REFERENCIA: **CONTRATO IDU-1740-2023:** CONSTRUCCIÓN DEL CORREDOR VERDE DE LA CARRERA 7 DESDE LA CALLE 183 (INCLUYE INTERSECCIÓN) HASTA LA CALLE 200, CONSTRUCCIÓN DEL PATIO PORTAL UBICADO EN LA CARRERA 7 POR CALLE 200 Y DEMÁS OBRAS COMPLEMENTARIAS EN LA CIUDAD DE BOGOTÁ D.C.

ASUNTO: Recomendación de Modificación y Prórroga 1740 2023

Figura 17. Corte transversal - cuneta verde tipo
Fuente: Anexo C Norma Técnica NS-166 del EAAB-ESP.

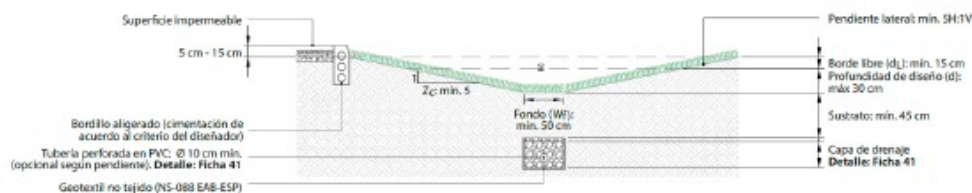
Una vez revisado el ANEXO TÉCNICO ADENDA 3 se evidencia que el IDU estimó para conectar los recorridos hídricos de la reserva ambiental con el canal que continuará en el Plan Parcial 12 Tibabita (Lagos de Torca), polígonos en el costado oriental de la carrera séptima con el fin de plantear una cuneta verde por lo cual se contempló que el contratista debía elaborar los alcances técnicos necesarios para la gestión del permiso de ocupación de cauce del box coulvert y la cuneta verde ante las autoridades competentes y el desarrollo de demás obras complementarias para el paso del Canal Tibabita, como se evidencia a continuación:

Figura 16. Coordenadas Obra Especial Canal Tibabita
Fuente: IDU, 2023

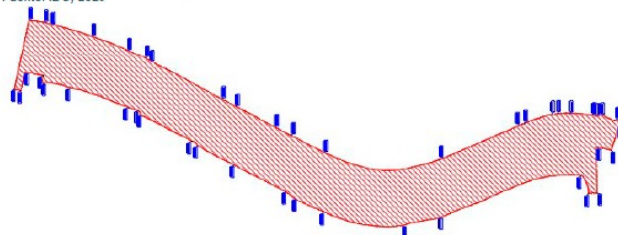
Tomando en cuenta la implementación de esta estructura a continuación se presentan los puntos del polígono de intervención de la cuneta verde de la Quebrada Tibabita.

Como se evidencia en el numeral inmediatamente anterior, el alcance contemplado por el Instituto para la infraestructura de la Quebrada Tibabita contemplaba el diseño y construcción de la cuneta verde y el box coulvert que atravesará la carrera séptima como se evidencia en el ANEXO 1 - ANEXO TÉCNICO ADENDA 3.
